**Avis délibéré de la mission régionale d'autorité environnementale
sur le projet de parc photovoltaïque porté par la société Corfu
Solaire sur la commune de Montéléger (26)**

Avis n° 2023-ARA-AP-1535

Avis délibéré le 4 juillet 2023

Figure 1: Localisation du projet de parc photovoltaïque (source dossier).

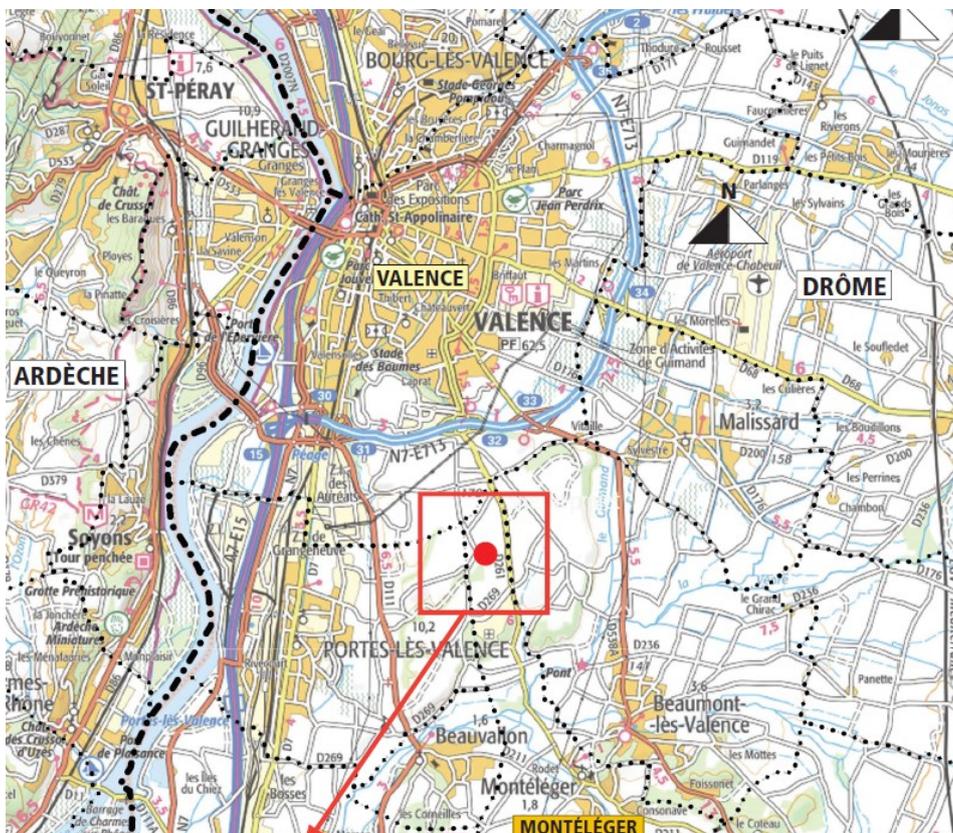
Des étapes importantes, comme le raccordement de la centrale photovoltaïque au réseau public, ne sont pas décrites et leurs incidences ne sont pas évaluées. Il en est de même de la réalisation du chemin périphérique au projet. Faisant partie du projet, les caractéristiques et les incidences de ces opérations doivent être décrites et évaluées de manière précise, ainsi que tous les éventuels renforcements de poste de transformation et de lignes haute tension, même s'ils relèvent d'une autre maîtrise d'ouvrage et d'un calendrier différent. Ce point sera à compléter, afin de mieux appréhender l'ensemble des étapes de la phase opérationnelle et ses impacts sur l'environnement.

L'Autorité environnementale recommande de décrire précisément et d'inclure dans le périmètre du projet et donc de l'étude d'impact, le raccordement au réseau électrique y compris le poste source, fonctionnellement lié au parc photovoltaïque, d'en évaluer les incidences environnementales et de présenter les mesures prises pour les éviter, les réduire et si besoin les compenser.
